高浜発電所1号機及び2号機
設計及び工事計画認可申請の概要
(1、2号機 使用済燃料ピットの未臨界性評価変更)

【審査会合における指摘事項の回答】

2023年5月18日実施の審査会合における指摘事項の回答

図1-2 実効増倍率評価結果

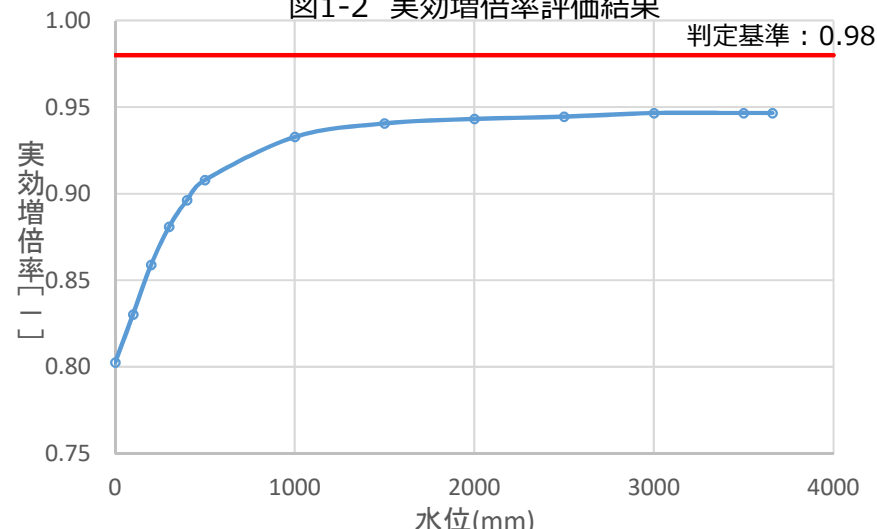
(参考：極低水位における解析結果の妥当性)

- 水位0~200mmの範囲について解析した結果、水位の低下に応じて実効増倍率が単調減少する結果が得られた。(図1-2) これは、今回の気相部に流入する水分条件においては、冠水から水位200mmまでの単調減少傾向が継続することが炉物理的にも明らかであり、当該範囲における解析コードの精度を必要としなくなるため、適用妥当性確認をしなくとも問題はない。

図3-1 実効増倍率評価結果(1/2)※

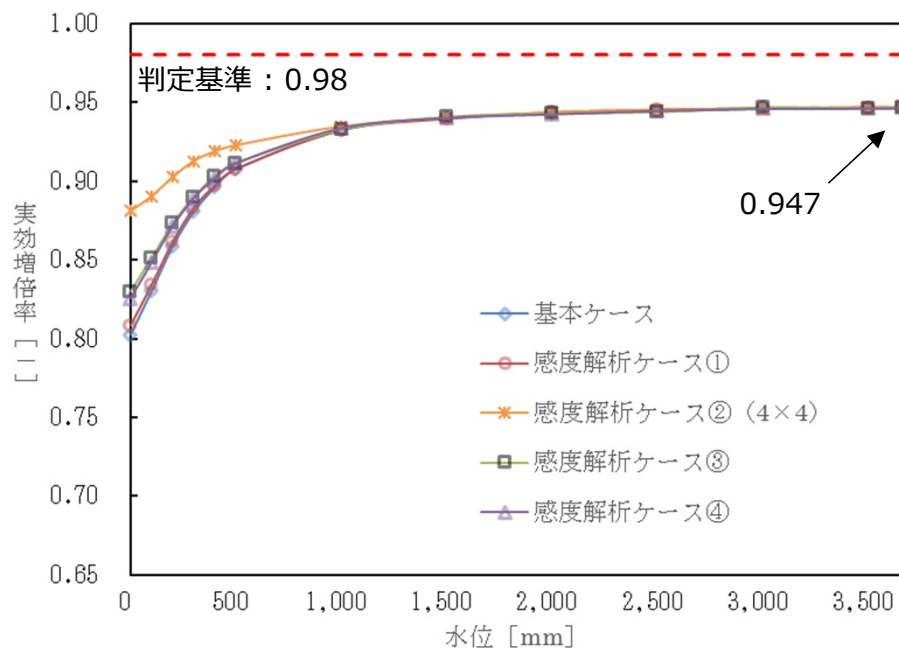
〔コメントNo. 3〕 塩素を考慮しない体系での評価結果を示すこと。 . . . 13

- 塩素を考慮しない体系における基本ケースの実効増倍率は、図3-1のとおり冠水状態において最大値0.947となり、水位が低下するに伴い、単調に減少している。最大値に、不確定性0.0115を考慮した値は0.959であり、判定基準（0.98以下）を満足している。
- コメントNo.2で述べた通り、冠水～1,000mmの範囲においては、冠水時の不確定性を用いることは妥当であり、それよりも水位が低い状態では実効増倍率は大きく低下していることから、不確定性を考慮した場合においても実効増倍率は冠水時が最大となる。
- また、各感度解析ケースにおいても基本ケースと同様に、実効増倍率は冠水が最大値となり、水位が低下するに伴い単調に減少し、特異な傾向を示さないことを確認している。
- 以上より、塩素を考慮しない体系において、燃烧度や中性子吸収体の有無を考慮せずに大規模漏えい時においても臨界を防止できることを確認した。
